SERVICE INFO – INA 0187

Byte av elastisk multiribbrem

Spännrulle 531 0503 10 används inte längre

Motor: F1AE

Bild 1: Hjälppaggregatdrift t.o.m. motornummer 0113089 med spännrulle

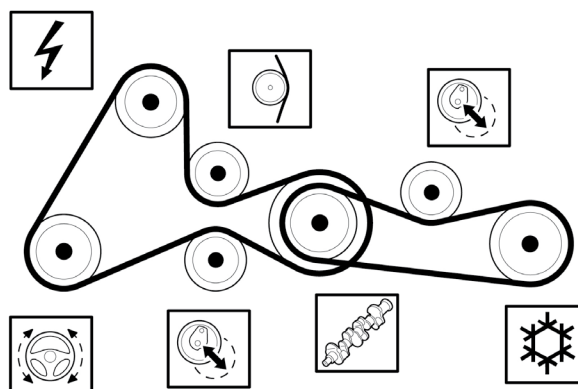
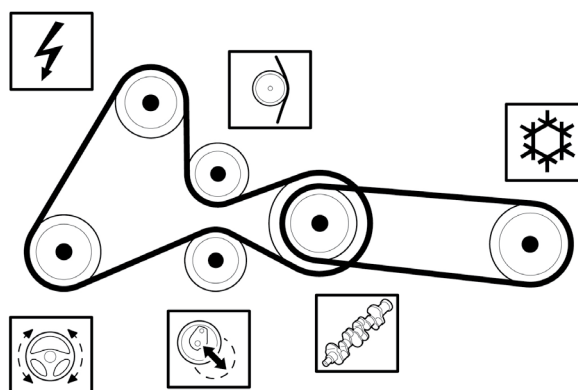
I hjälppaggregatdriften för A/C-kompressorn använder tillverkaren av de angivna fordonen en elastisk multiribbrem fr.o.m. motornummer 0113090. Som följd av detta utgår spännrullen som tidigare behövdes till den vanliga multiribbremen.

Vid underhåll kan även motorer med motornummer t.o.m. 0113089 byggas om till att använda elastisk multiribbrem FB4EPK903. Dessutom behövs inte heller här någon spännrulle.

Den elastiska multiribbremen uppfyller alla tekniska krav fullt ut och kan problemfritt även monteras hos motorer med nummer t.o.m. 0113089. Spännrullen får under inga omständigheter monteras vid ombyggnad till elastisk multiribbrem !
